Informe Consolidado de Solicitud de Aclaraciones, Rectificaciones y/o Ampliaciones a la Declaración de Impacto Ambiental del proyecto "Planta Fotovoltaica Monza Solar"

Nombre del Proponente : Monza Solar SpA
Nombre del Representante Legal : Federico Manfredi
Dirección : Apoquindo 5583, Las Condes.

El presente Informe Consolidado de Solicitud de Aclaraciones, Rectificaciones o Ampliaciones a la Declaración de Impacto Ambiental del proyecto "*Planta Fotovoltaica Monza Solar*", contiene las observaciones generadas en virtud de la revisión de la Adenda.

Figura 3: Unidades homogéneas de suelos en el área en que se emplazará el Proyecto.

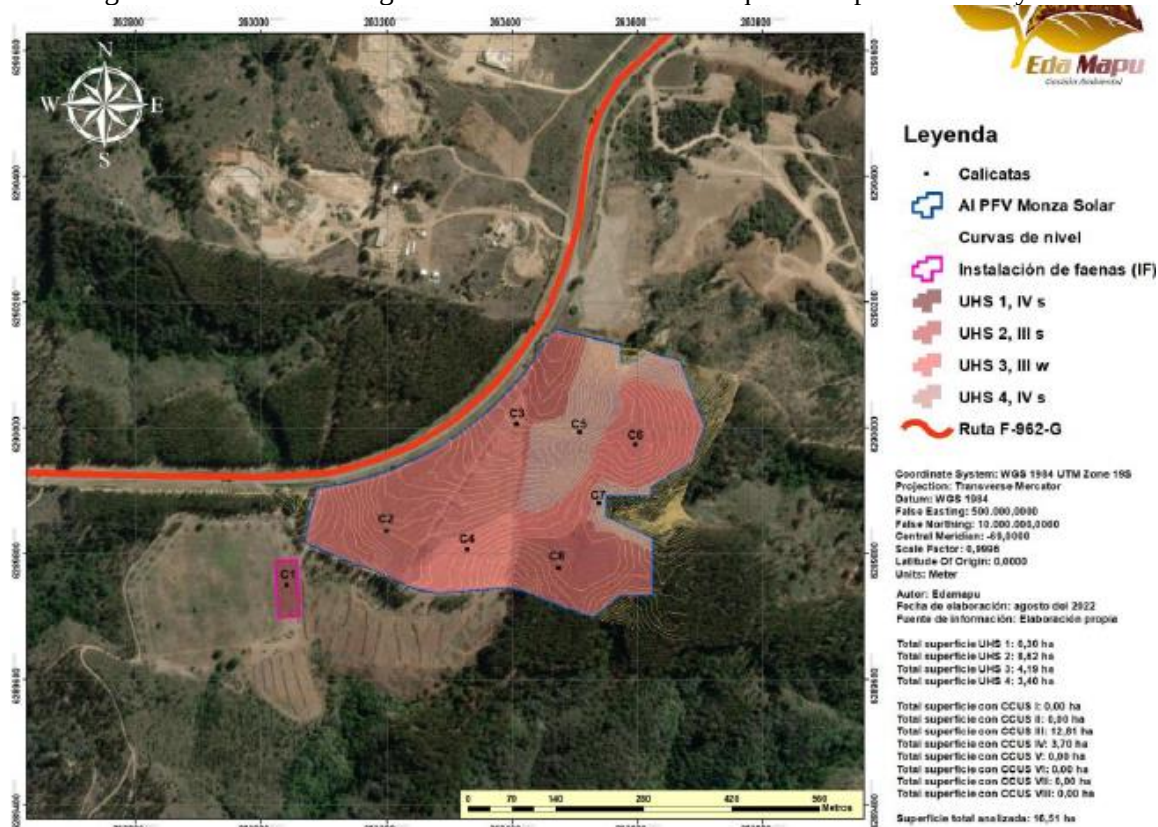
No obstante, en el mismo Anexo, Apéndice A, Figura 27, se presenta cartografía con las unidades homogéneas de suelo (UHS) establecidas para el área de emplazamiento del Proyecto, en base a 8 calicatas ejecutadas, en virtud de lo que se establece en la Pauta para Estudio de Suelos del Servicio Agrícola y Ganadero (<https://www.sag.gob.cl/sites/default/files/pauta-para-estudio-de-suelos-->

mod-2016.pdf). En esta cartografía, se muestra que las UHS 2 y 3, tienen características de suelo con capacidad de uso Clase III.
